**OBJET : Avis sur l'étude sonore du projet d'extension de la mine Canadien Malartic
N./Réf. : 21605039**

La présente fait suite au mandat qui nous a été confié relativement à l'analyse du volet sonore de l'étude d'impact environnementale (ÉIE) dans le cadre du projet d'extension de la mine aurifère Canadian Malartic et de la déviation de la route 117 à l'entrée Est de la ville de Malartic par Canadian Malartic GP (CMGP).

Figure 7 Carte de bruit – 2019- Nuit (5 foreuses déplacées)

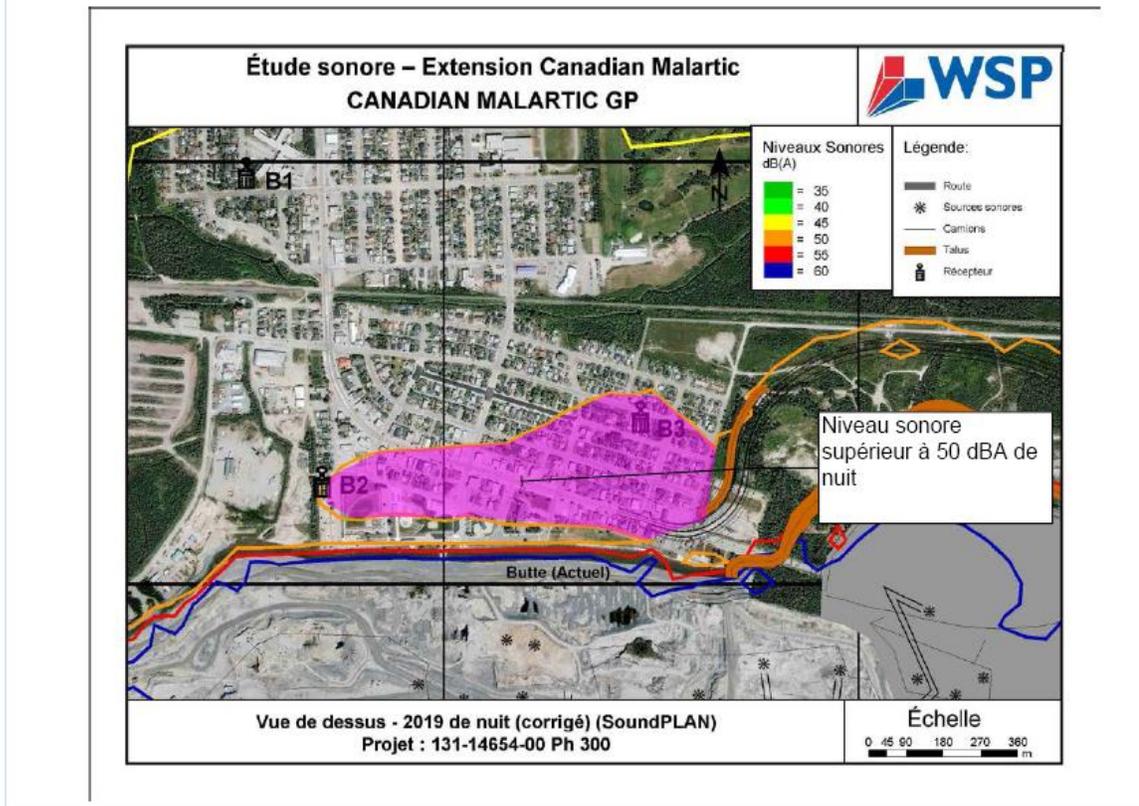
Au regard des cartes de bruit des figures 2 à 8, il appert qu'en période nocturne il existe une zone non négligeable où les niveaux sonores sont supérieurs à 50 dBA. La figure ci-dessous illustre le cas pour les nuits de l'an 2019.

Question 20 : Quels sont les niveaux de bruit simulés pour les résidences sises dans cette zone (en magenta)?

Question 21 : Pourquoi ne pas avoir pris en compte ce secteur dans les conclusions avec présentation des résultats par adresse civique?

Question 22 : Est-ce que les mesures d'atténuation permettront d'atteindre 50 dBA la nuit pour ce secteur?

considérant le vent porteur, et que l'ensemble de la zone d'étude n'a pas été pris en compte (zone en magenta sur la figure précédente) pour l'élaboration de mesure d'atténuation et des conclusions de l'étude.
